## リコール届出一覧表

リコール届出日:令和 04 年 06 月 16 日

リコール届出番号	外-3432	リコール開始日	令和 04 年 06 月 16 日
届出者の氏名又は名称	Stellantisジャパン株式会社 代表取締役社長 ポンタス ヘグストロム	製作国 : フランス共和国 製作者名 : Automobiles PEUGEOT 問い合わせ先 : 専用フリーダイヤル TEL:0120-840-240 製作者名 : Automobiles CITROEN 問い合わせ先 : 専用フリーダイヤル TEL:0120-55-4106 製作者名 : DS Automobiles 問い合わせ先 : 専用フリーダイヤル TEL:0120-92-6813 ホームページ : <a href="https://www.stellantis.jp">https://www.stellantis.jp</a>	
不具合の部位(部品名)	原動機(エンジンコントロールユニット)		
基準不適合状態にあると認める構造、装置又は性能の状況及びその原因	PHEV 車のエンジンコントロールユニットにおいて、ソフトウェアが不適切なため、複数気筒の失火によるプロテクションモードからの復帰後、スロットルバルブ開度と吸気バルブリフト量が最大のまま固定されてしまう。このため、エンジン回転が不安定となり、最悪の場合、走行中にエンストするおそれがある。		
改善措置の内容	全車両、エンジンコントロールユニットを対策プログラムに書き換える。		
不具合件数	なし	事故の有無	なし
発見の動機	本国からの情報による。		
自動車使用者及び自動車特定整備事業者に周知させるための措置	<ul style="list-style-type: none"> <li>・使用者:ダイレクト メール等で通知する。</li> <li>・自動車特定整備事業者:日整連発行の機関誌に掲載する。</li> <li>・弊社ホームページに掲載する。</li> </ul>

# 改善箇所説明図

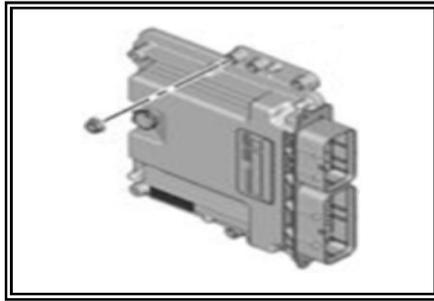
PHEV 車のエンジンコントロールユニットにおいて、ソフトウェアが不適切なため、複数気筒の失火によるプロテクションモードからの復帰後、スロットルバルブ開度と吸気バルブリフト量が最大のまま固定されてしまう。このため、エンジン回転が不安定となり、最悪の場合、走行中にエンストするおそれがある。

全車両、エンジンコントロールユニットを対策プログラムに書き換える。

識別 : 車台番号打刻の上段右側に青色のペイントを塗る。
